**Avis délibéré de la mission régionale d'autorité
environnementale de Bretagne sur le projet de
construction de la salle de spectacles MeM 2,
d'une guinguette de plein air et de studios artistiques
sur le site de la Piverdière à Rennes (35)**

n° MRAe : 2024-011468

Figure 1 : Plan du projet (source : étude d'impact)

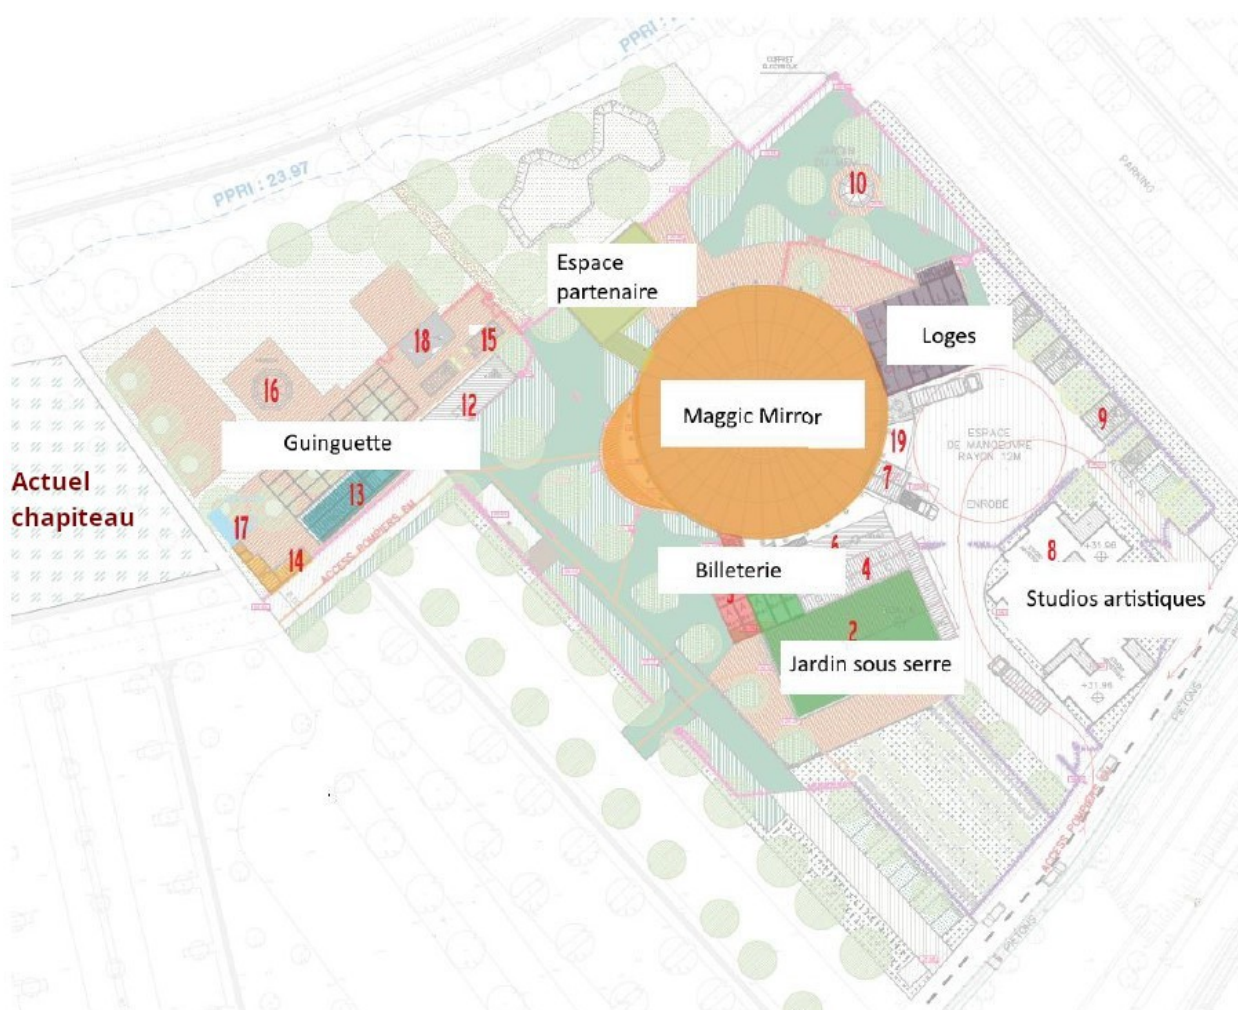
La mesure de « réduction » consistant à reculer l'emprise de la guinguette par rapport à la Vilaine n'apparaît par ailleurs pas clairement sur le plan du projet et mériterait une explicitation.
